Sobre la obra de apertura de meandro en Funes

(Tít. carta original: “Por favor, paren la obra actual de apertura de meandro, en Funes)

- JAVIER M. ELIZONDO OSÉS. ASESOR EN EL ÁMBITO DEL AGUA Y VECINO DE FUNES

PLANTEAMIENTO GLOBAL DE LA IDEA DE PROTECCIÓN GLOBAL DE LA POBLACIÓN DE RIESGO INUNDABLE EN FUNES, Y PARALIZACIÓN DE LA OBRA ACTUAL CHE DE APERTURA DE MEANDRO AGUAS ABAJO DE LA POBLACIÓN (NO LA PROTEGE)

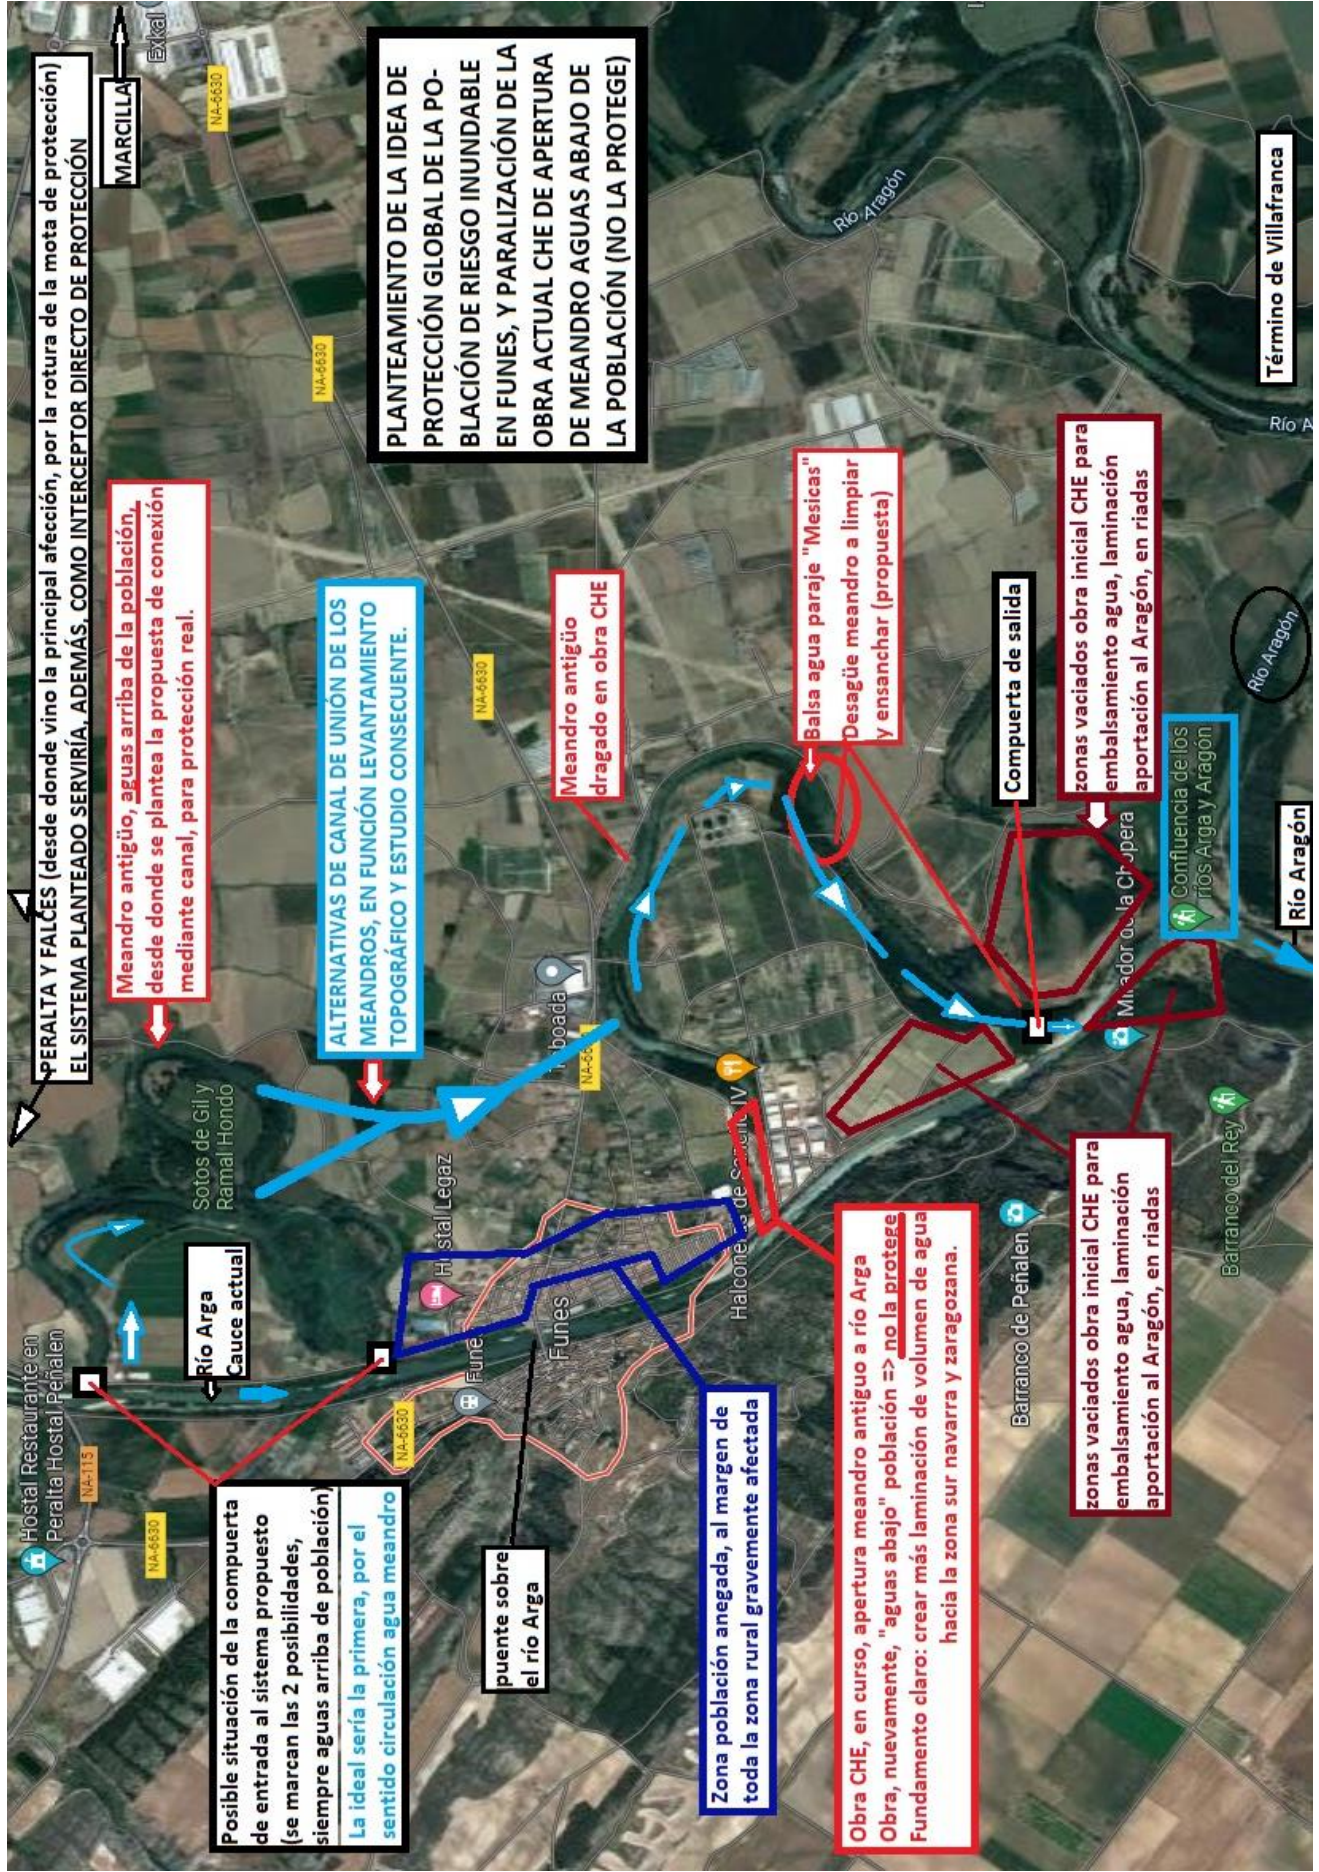
Esta carta va dirigida, nuevamente, a los responsables de la Confederación Hidrográfica del Ebro (*a ver si hay suerte, y, ésta, puede “ver la luz”*). Ya sé que soy “un pequeño mortal” frente a ~~ellos~~ *ustedes*. Pero no puedo dejar de intentarlo, como vecino y afectado (vendría bien un poco de empatía por su parte), antes de que se genere “un motín” de la población afectada (que se ha ampliado ostensiblemente con la última “riada”). Y no lo digo en broma. Por ello, vuelvo a insistir (repetida y “cansinamente”): abrir el meandro actual, conectándolo directamente al río Arga, en el punto que lo están haciendo, a poca distancia aguas abajo de la población (obra en curso, a tiempo de poder paralizarse), es un “muy” grave riesgo, pues deja a las zonas inundables totalmente rodeadas por cauces, a pocos metros de ellas. Su objetivo, responsables de la CHE, sigue siendo el mismo que la gran obra de vaciado que ya ejecutaron en la zona previa a la desembocadura del río Arga en el río Aragón (y cuyo resultado para Funes no ha sido positivo, en ninguna medida): reducir el caudal de afluencia hacia la zona aguas abajo, incluyendo, por supuesto, la zaragozana.

Ese objetivo lo pueden seguir cumpliendo (en mucha mayor medida), sin crearnos más riesgos, mediante una obra más coherente que regule el embalsamiento de agua desde aguas arriba de la población. Paren la obra actual y estudien, por favor (están muy capacitados para ello, para hacerlo en tiempo, y a tiempo), la unión, mediante el oportuno canal de tierra -de alta capacidad-, del meandro situado aguas arriba del pueblo (camino rural a Peralta), hasta el situado en la zona anexa de la carretera de Marcilla (que ya dragaron) que, mediante el ensanchamiento y altura de desagüe de la zona final (“Mesicas”), aguas abajo de la población, a larga distancia, conecte, aquí sí, con el río Arga, en la zona ya vaciada de la obra anterior que hicieron. Es decir, un canal interceptor de protección global de la población.

Mediante las oportunas compuertas de entrada y salida (y su congruente operación), ese cauce alternativo permanecería con agua, de continuo, para mantener la diversidad de fauna y vegetación ribera. Previamente al episodio (que se constata, si se quiere, con muchas horas/días de anticipación), se cerraría la de entrada y se abriría la de salida, para que el cauce de meandros, de kilómetros de longitud, se descargase en su mayor parte, cerrándola tras el vaciado, obteniendo un volumen, libre, muy

grande. Cuando llegase la punta de la riada, se abriría la compuerta de entrada, aguas arriba, y el agua iría penetrando en ese considerable “colchón”, reduciendo el nivel de llegada a la zona de población de modo ostensible. Pulmón de expansión que, además, sería un óptimo interceptor al paso de otras líneas de agua devenidas de roturas de motas aguas arriba, como sucedió en la última inundación de diciembre pasado, con sus graves consecuencias.

Con ello siguen consiguiendo su objetivo de reducir las aportaciones a las zonas de su interés, pero protegiendo realmente a un pueblo, en lugar de disponerlo a una situación de zozobra/riesgo permanente. Por favor, hagan caso. Paren la obra y estudien esta solución, antes de que tengan a la población frente a las máquinas y vayamos a un conflicto que puede evitarse.

PERALTA Y FALCES (desde donde vino la principal afección, por la rotura de la mota de protección) EL SISTEMA PLANTEADO SERVIRÍA, ADEMÁS, COMO INTERCEPTOR DIRECTO DE PROTECCIÓN

Meandro antiguo, aguas arriba de la población, desde donde se plantea la propuesta de conexión mediante canal, para protección real.

ALTERNATIVAS DE CANAL DE UNIÓN DE LOS MEANDROS, EN FUNCIÓN LEVANTAMIENTO TOPOGRÁFICO Y ESTUDIO CONSECUENTE.

Possible situación de la compuerta de entrada al sistema propuesto (se marcan las 2 posibilidades, siempre aguas arriba de población) La ideal sería la primera, por el sentido circulación agua meandro

Obra CHE, en curso, apertura meandro antiguo a río Arga
Obra, nuevamente, "aguas abajo" población => no la protege
Fundamento claro: crear más laminación de volumen de agua hacia la zona sur navarra y zaragozana.
